最上小国川問題に関する山形県の説明の問題点

最上小国川の清流を守る会
ダム検証のあり方を問う科学者の会
水源開発問題全国連絡会

1 最上小国川ダムの治水代替案

図 1 山形県による赤倉地区の河道改修案 ※1
(河道を現況の2倍近くに広げる河道改修案)

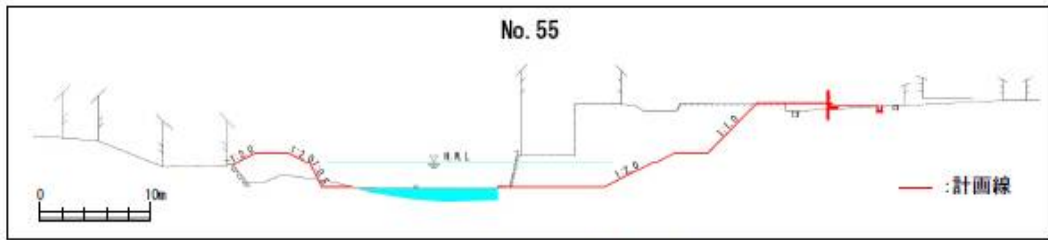
一つは、**図1**に示すように、県の河道改修案が赤倉地区の川幅を2倍近くに広げるものになっていることです。これは温泉旅館を含む57棟の旅館・店舗・家屋の移転を伴うものであって、全く実現性がありません。**(2)**で述べるように、もっと現実的で少コストで済む河道改修の方法があるのですが、山形県はこのように明らかに実現性がゼロである代替案をわざわざ取り上げて、ダム以外の治水対策はないと思込ませようとしているのです。

もう一つは、河道改修は最上小国川では年間2億円しか投資できないから、74年かかるとしておきながら、一方で、ダムは年間約10億円投資するから、5年で終わるとしており、まことに不公平な比較を行っています。しかも、河道改修は下流から進めるのが常道であるとして、最上流部の赤倉地区の改修が終わるまで74年かかるとしています。しかし、河

図2 最上小国川・赤倉温泉地内河川縦断面図 ※2

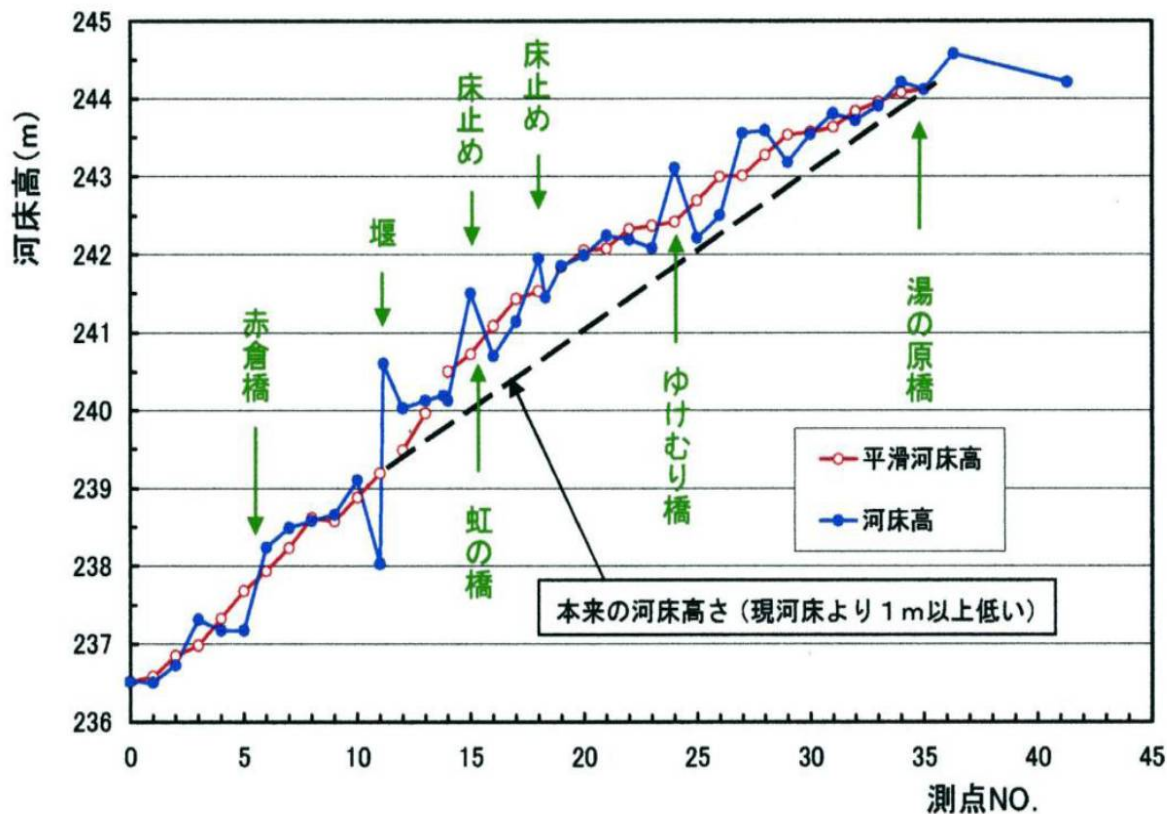
赤倉地区の氾濫の危険性はこの周辺の河床がかなり高くなっていることに原因があります。河床が高いのは図2のとおり、赤倉橋のすぐ上流に約2mの高さのコンクリート堰があって、それが土砂の流下を妨げているからです。このコンクリート堰はかつては木製の堰であって、洪水があれば、壊れるため、土砂が堆積することがありませんでした。しかし、近年、山形県がコンクリート堰にしたことにより、土砂堆積が進み、上昇した河床面で床止めもされています。

このコンクリート堰を撤去し、堆積土砂を掘削して河床を低下させて床止めをやり直し、さらに、必要に応じてパラペット堤防によって堤防を嵩上げすれば、ダムがなくても大きな洪水を流せるようになります。

図3 河道改修による影響回避対策・横断面 ※3

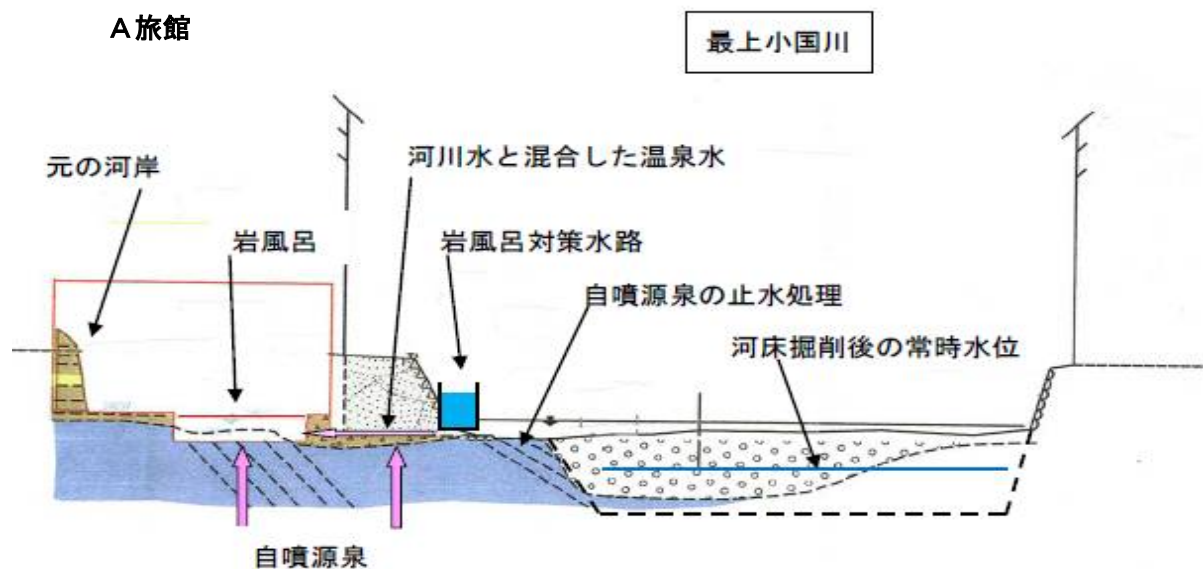
「赤倉温泉の温泉と河川水が混合して湧出しているA旅館とS旅館の岩風呂は、河川水位が低下すると、湧出量に影響するが、地下からそのまま湧出しているその他の温泉は河川水位と無関係である。したがって、両旅館の岩風呂だけ、温泉湧出量低下の防止対策を講じれば、河床の掘削は可能である。」そして、両旅館の岩風呂について具体的に図3の湧出量低下防止対策を提案しています。

その防止対策は、河川水と混合した温泉水の水位を維持できるように、両旅館の岩風呂の範囲の区間だけ、岩風呂対策水路を設置して河川水を流すもので、簡単な工事で実施することができます。

図4 山形県による最上小国川赤倉地区の洪水計算水位と堤防天端高^{※4}

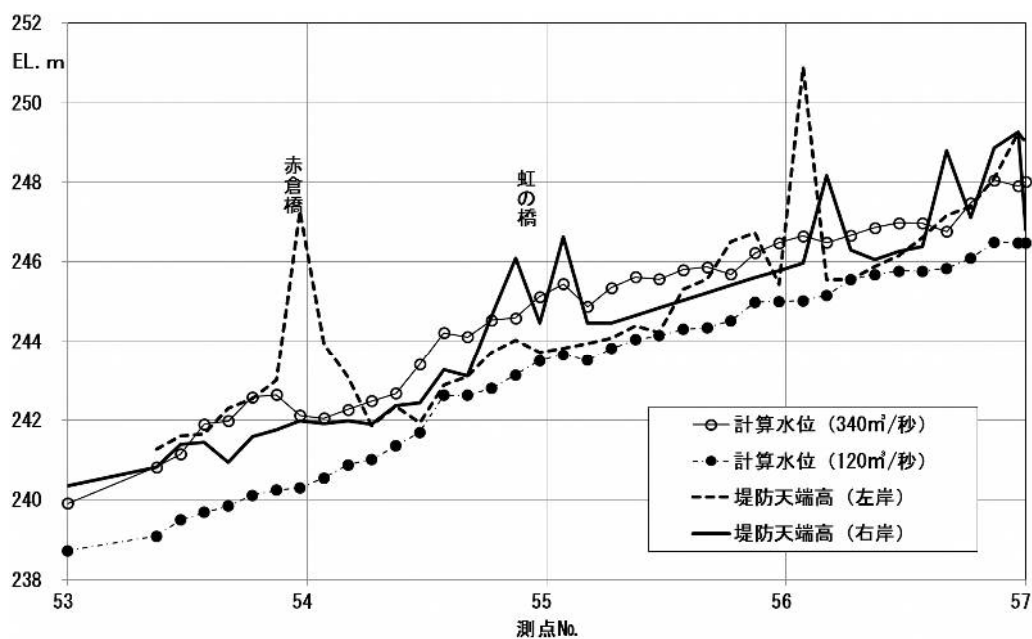
50年に1回の洪水が流下した時の赤倉地区の水位は山形県の計算^{※4}によれば、**図4**のとおりで、ダムなし（340 m³/秒）とダムあり（120 m³/秒）の場合の差は概ね1~2mです。県は現在の赤倉地区の河道は120 m³/秒の流下能力があるとしていますので、それを前提にすると、河床を掘削し、必要に応じて堤防のかさ上げを行えば、ダム無しの計画洪水流量340 m³/秒に対応できるようにすることは十分に可能です。

なお、洪水の実績データを見ると、2006年12月洪水では赤倉観測所で下図の120 m³/秒計算水位+5 cmの水位で182 m³/秒の流量が流れており^{※5}、県の計算は流下能力を過小評価しています。したがって、本当に必要な河道改修の規模は下図の304 m³/秒と120 m³/秒の水位差より小さくなると考えられます。
